改善箇所説明図

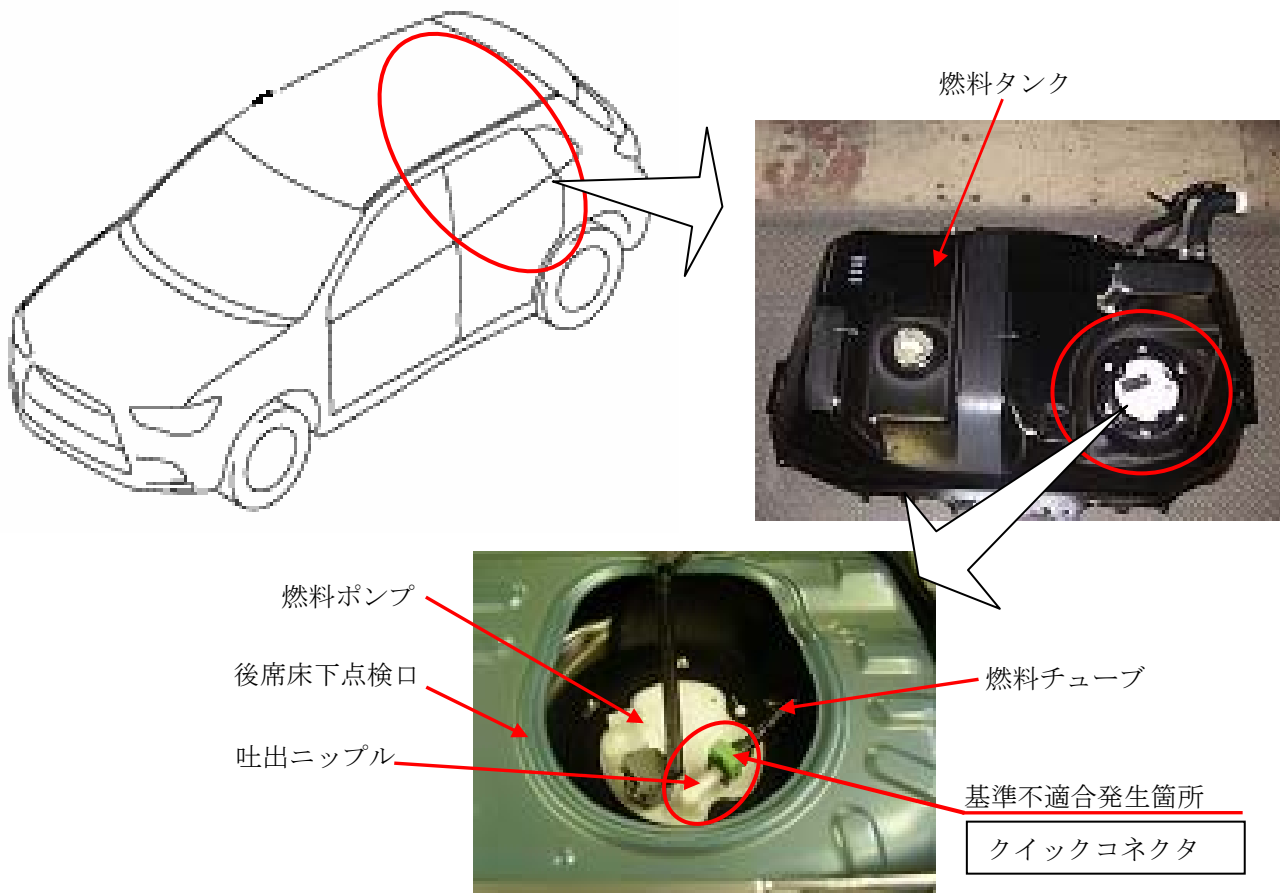
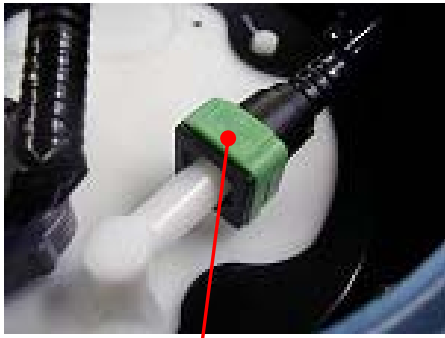
クイックコネクタ正規嵌合状態 (ロックリテーナセット状態)	クイックコネクタ嵌合不良状態 (ロックリテーナ未セット状態)

燃料ポンプにおいて、燃料ポンプの吐出ニップルと燃料チューブ継ぎ手部（クイックコネクタ）の組付作業が不適切なため、クイックコネクタが正規に嵌合していないものがある。そのため、クイックコネクタが当該ニップルから外れ、燃料が漏れるおそれがある。

全車両、クイックコネクタの嵌合状態を点検し、嵌合が不十分な場合は正規嵌合状態にする。
